Fra: "Rikke Kruse Nielsen" <rkn@dansand.dk>
Til: "Isabella Caroline S Niekrenz" <Isabella.Niekrenz@ru.rm.dk>
Sendt dato: 07-05-2026 08:54
Vedrørende: Høringssvar Dansand - vedr. ansøgning om råstofindvinding på del af matr.nr. 1cr, Møldrup By, Voerladegård, 10h Voerladegård By

Høringssvar fra Horsens Kommune

Høringssvar Råstof i Voervadsbro

Vedrørende: Svar på høring af screeningsafgørelse - 1cr Møldrup By, Voerladegård og 10h Voerladegård By, Voerladegård (SGAV Id nr.: 13724168)

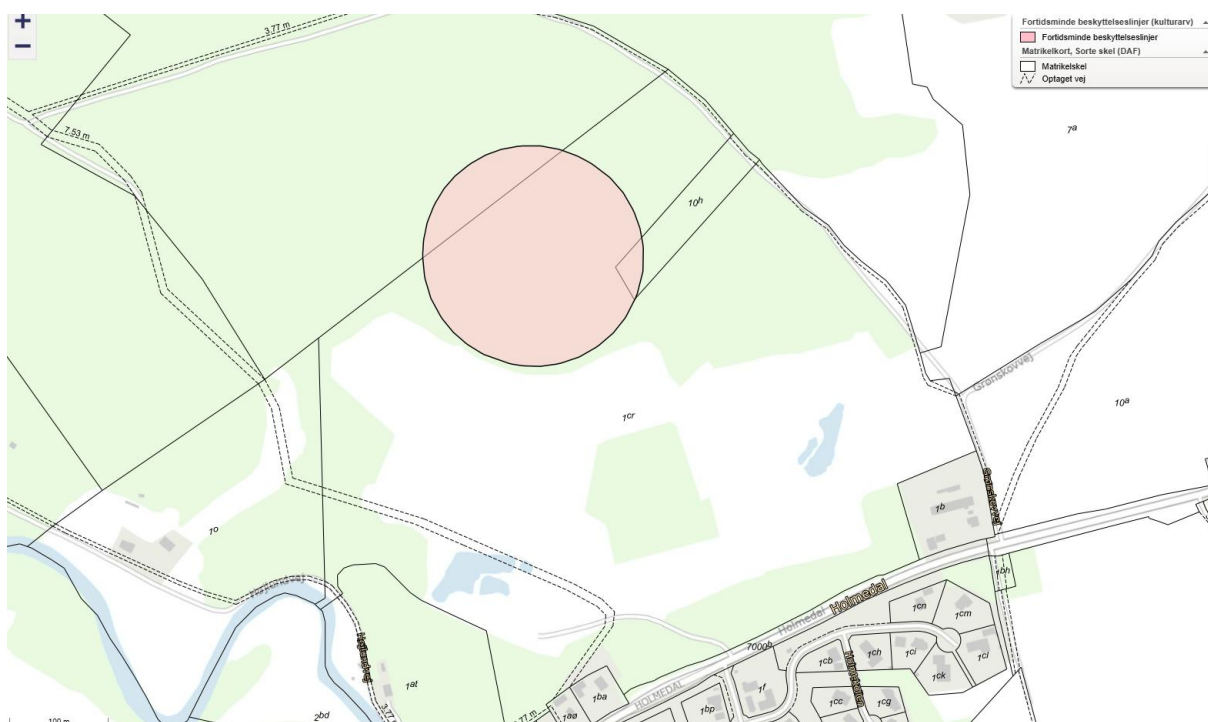
Det kunne overvejes at der stille krav om at skovbevoksningen skal etableres så det fremmer biodiversiteten mest muligt, og så bevoksningen etableres permanent, dvs. uden intensiv skovdrift. Principper for klimavenlig skovdrift bør overvejes. Der er ikke registreret husdyrbrug indenfor det udvidede område.

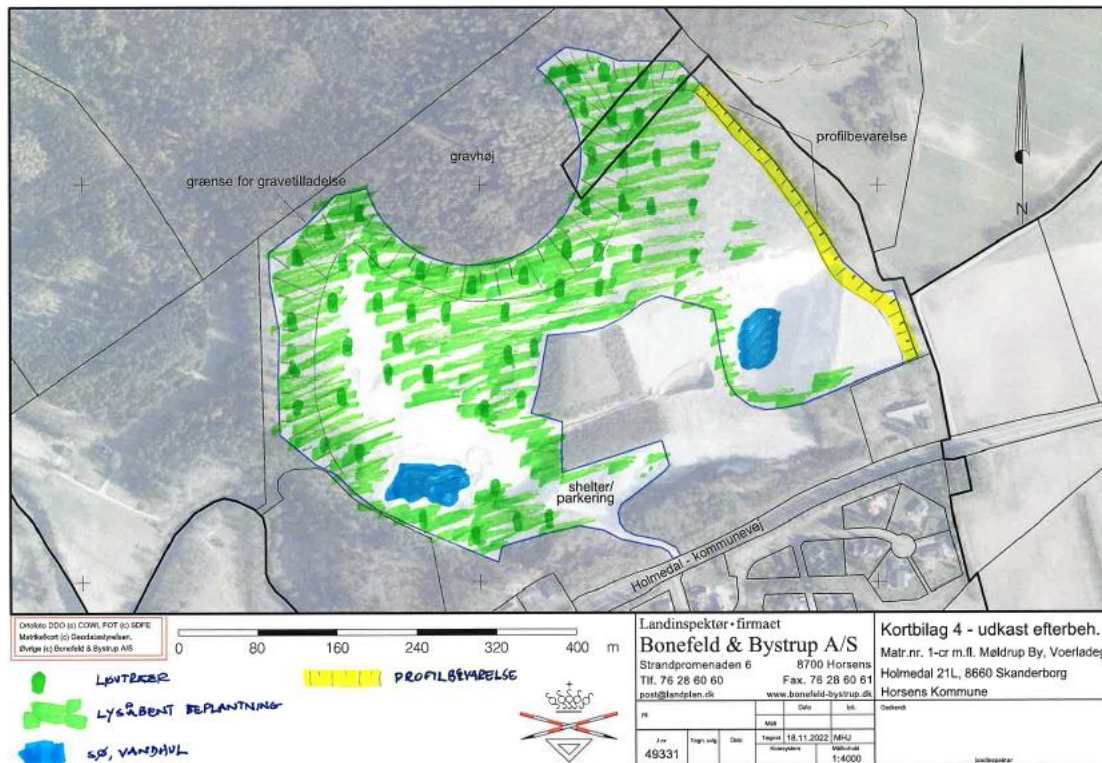
Horsens Kommune anbefaler, at området udlægges til natur, når graveaktiviteten er ophørt. Dvs. at der ikke tilføres materiale til grusgraven herunder muldjord. Grusgraven skal fremstå med blottet mineraljord.

Horsens Kommune anbefaler på det KRAFTIGSTE, at der ikke foretages udsåning af nogen form, hverken med frø eller udplantning af træer og buske, som det ellers er lagt op til i vedhæftede beplantningsplan.

Figur 7 Ansøgte areal er markeret med rød skravering. Frigivne arealer er markeret med grønt. Arealer der ikke kan frigives uden en arkæologisk forundersøgelse, er markeret med gult. Den fredede gravhøj 160411-93 med tilhørende 100 m zone ses øverst i kortet. ©KDS

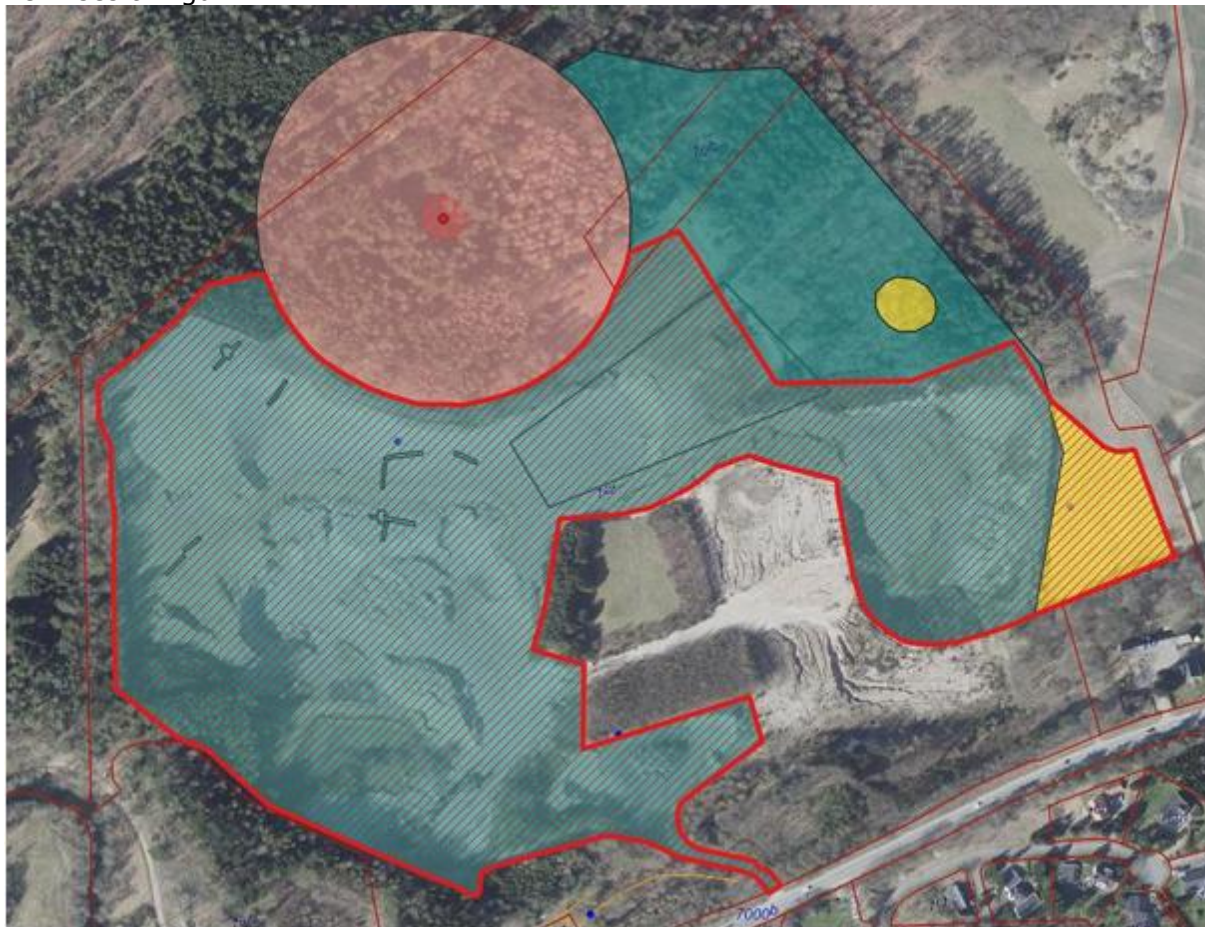
Inden for indvindingsområdet er der identificeret to delområder, hvor der vurderes at være risiko for at påtræffe fortidsminder i forbindelse med anlægsarbejde. For disse

områder kan museet ikke udtale sig uden forudgående arkæologisk forundersøgelse. Der henvises til figur 2.

Figur 2 Ansøgte areal er markeret med rød skravering. Frigivne arealer er markeret med grønt. Arealer der ikke kan frigives uden en arkæologisk forundersøgelse er markeret med gult. Den fredede gravhøj 160411-93 med tilhørende 100 m zone ses øverst i kortet. ©KDS

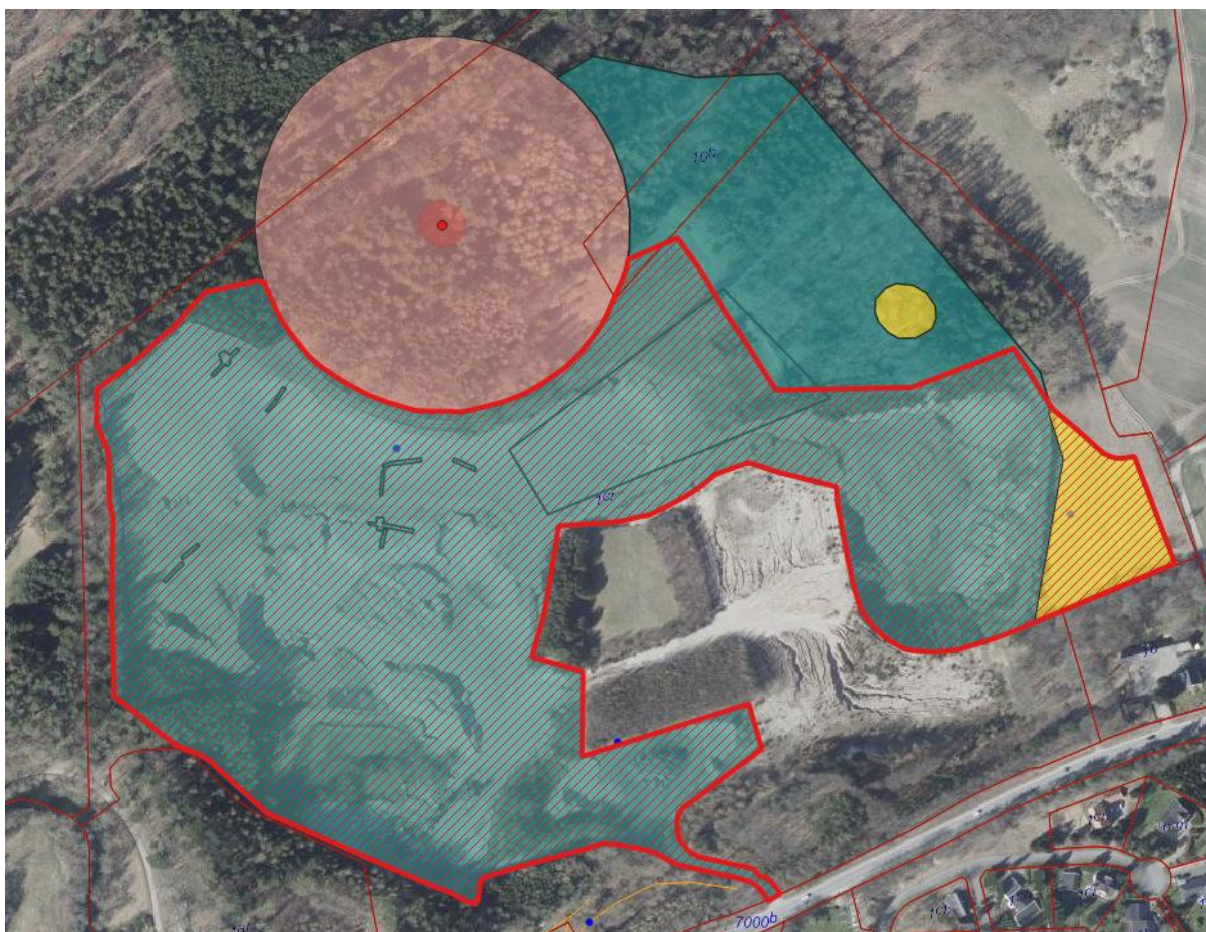
Inden for indvindingsområdet er der identificeret to delområder, hvor der vurderes at være risiko for at påtræffe fortidsminder i forbindelse med anlægsarbejde. For disse

områder kan museet ikke udtale sig uden forudgående arkæologisk forundersøgelse. Der henvises til figur 2.
